Projet n° : APC : 1415-10

Projet : Centre Opérationnel – Remplacement de ponceau et travaux préparatoires

FIN DE L'ADDENDA No. 1

COUPE TYPE DE RECHARGEMENT DU CHEMIN D'ACCÈS (SECTEUR AVEC GLISSIÈRES)
TYPICAL SECTION OF ACCESS ROAD REFILL (GUARDRAILS AREA)
 ECHELLE/SCALE: 1:50

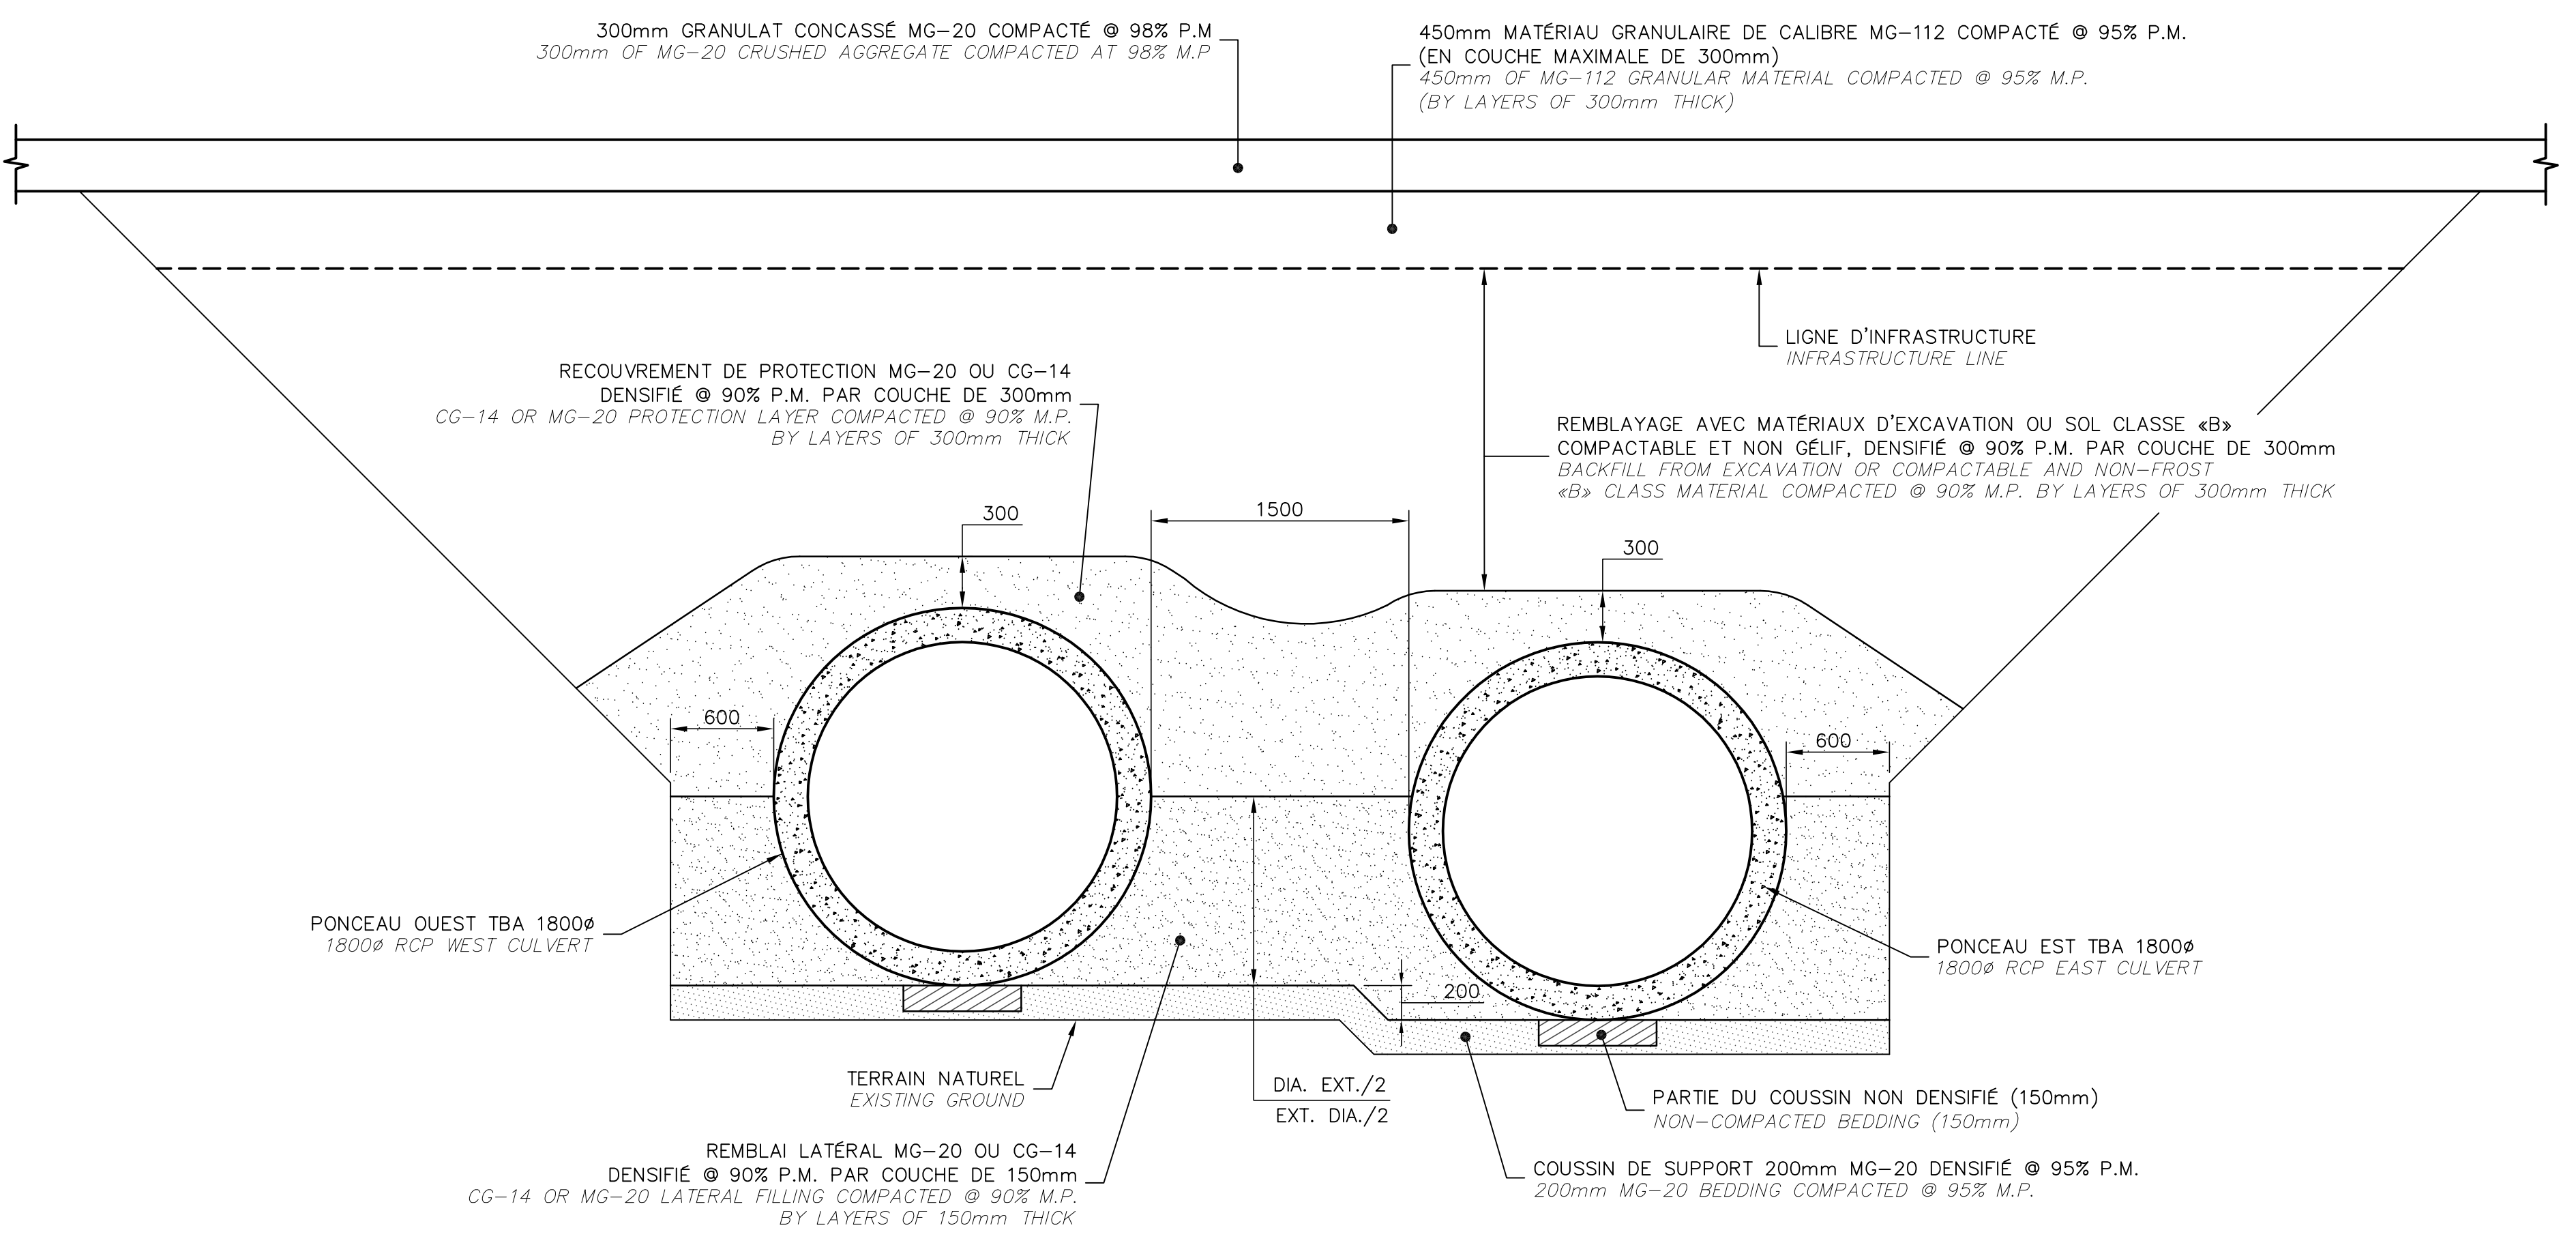
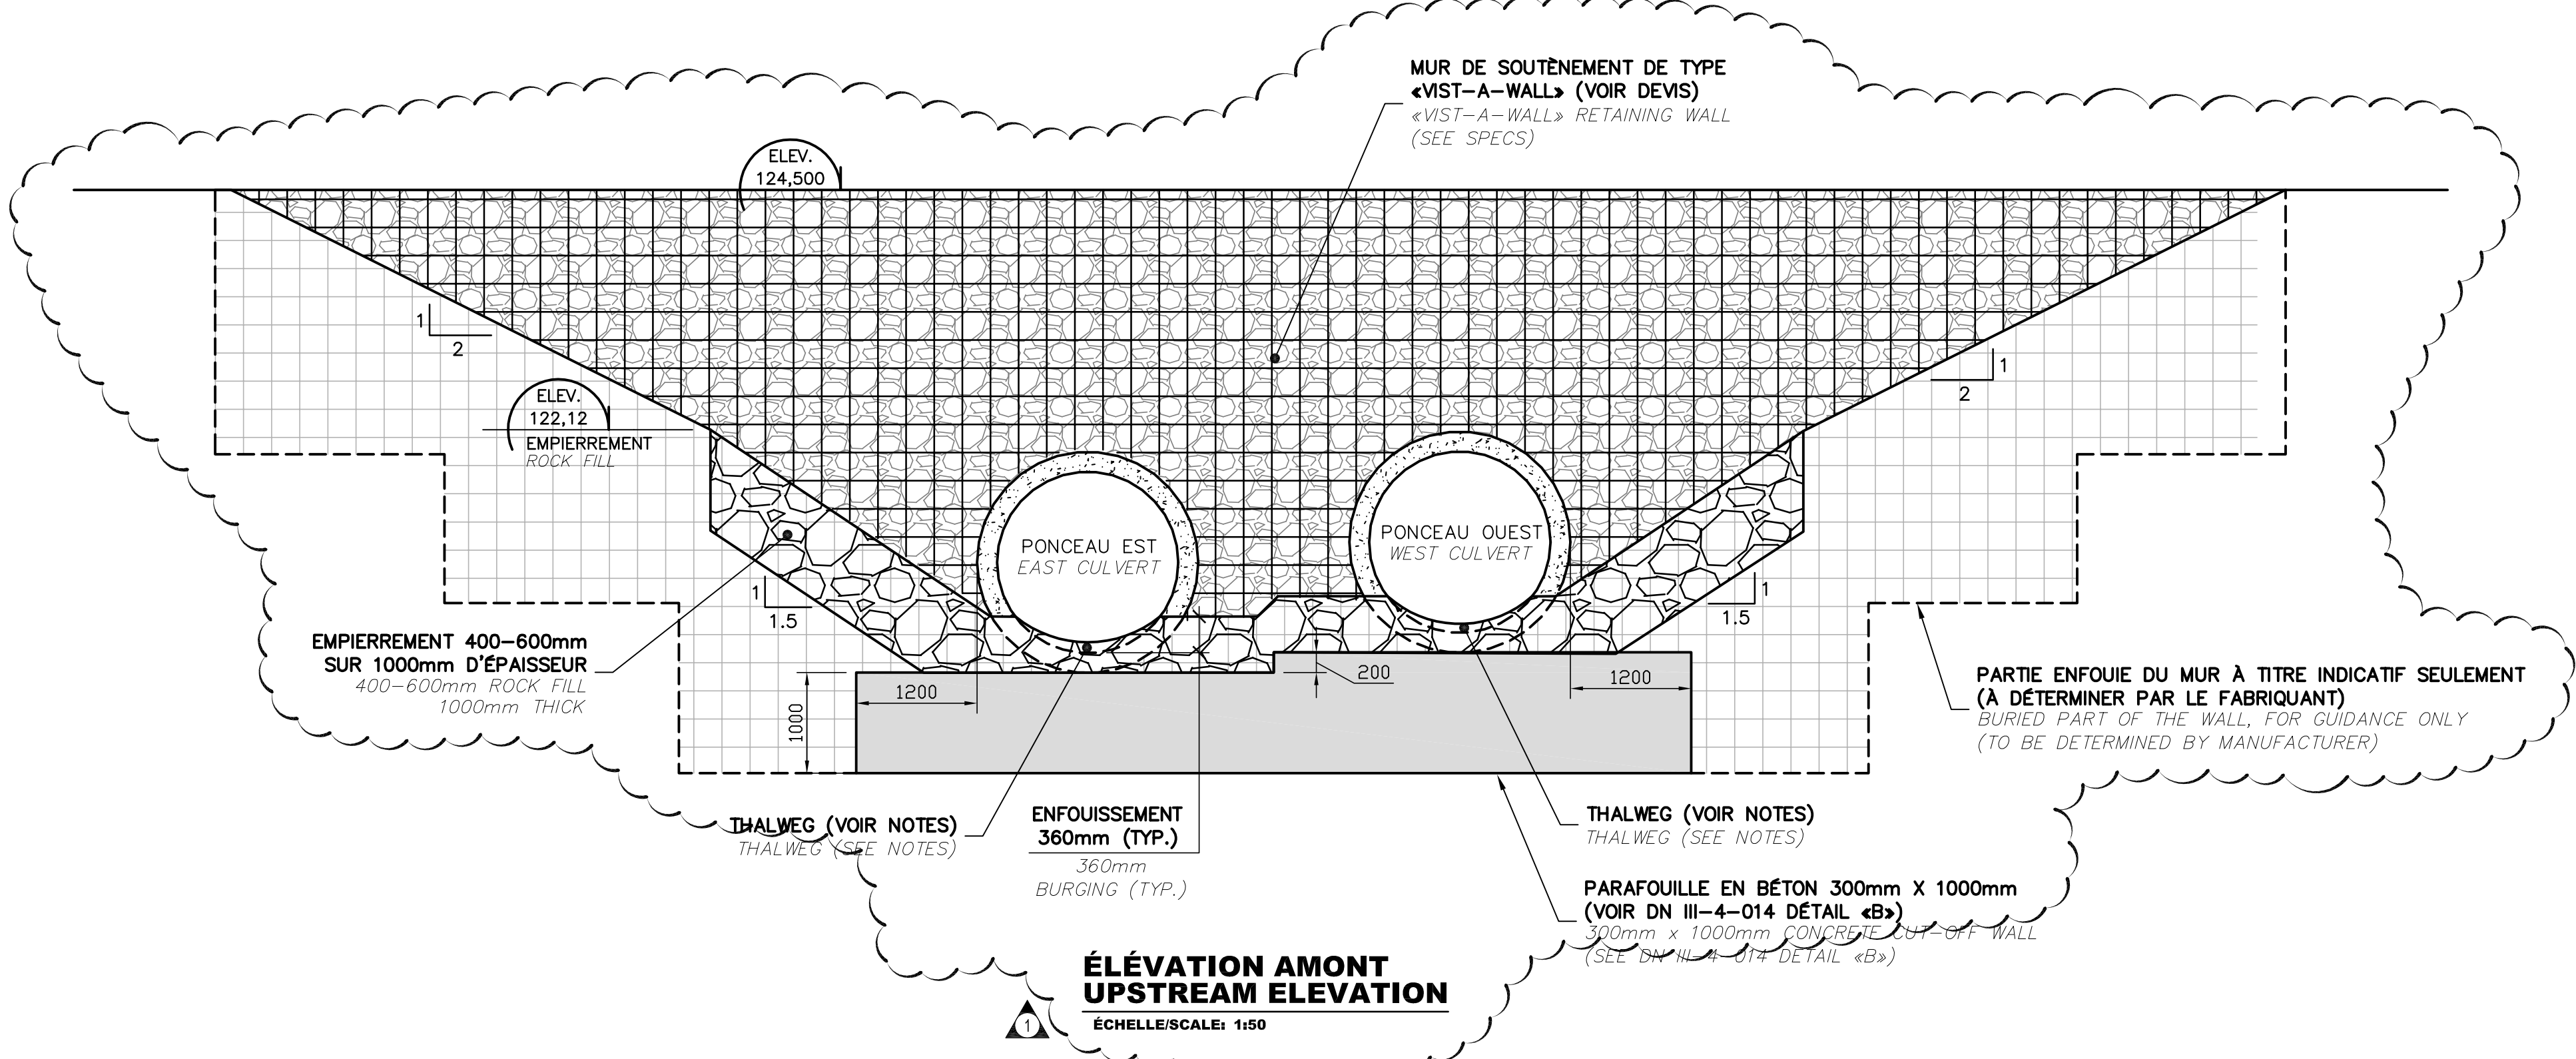
- C-01 Voir ci-joint, prolongement du mur Vist-a-Wall sur une distance de 2.8m.
- C-01 Voir ci-joint, ajout de notes concernant l'empierrement.
- C-02 Voir ci-joint, sur la vue en profil, changement de l'épaisseur de l'empierrement.
- C-02 Voir ci-joint, ajout de notes concernant l'empierrement.
- C-02 Voir ci-joint, sur la vue en profil, ajout d'un mur parafouille en béton du côté amont des nouveaux ponceaux.
- C-02 Voir ci-joint, ajout de la vue en élévation en amont des ponceaux.
- C-02 Voir ci-joint, précisions sur l'enfouissement des ponceaux.
